Smart-telecaster™ Zao-S アップデートのご案内

□ Smart-telecaster Zao-S V3.2.0(2071) ⇒ V3.3.0(2073)

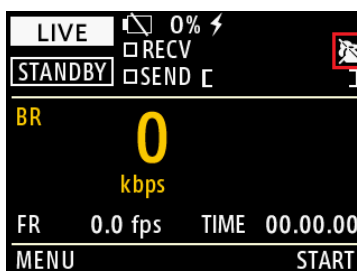
1. 入力信号 1080p 29.97/25 に対応しました。
 - * HDMI のみ対応となります。
2. STANDBY 状態におけるモデムのアンテナ表記を変更しました。
 - 3.2.0 以前: モデムが認識されている状態でアンテナアイコンを表示します。
 - 3.3.0 以降: モデムが認識され、インターネットに接続されている状態でアンテナアイコンを表示し、インターネットに接続されていない状態でアンテナを×アイコンに変更します。
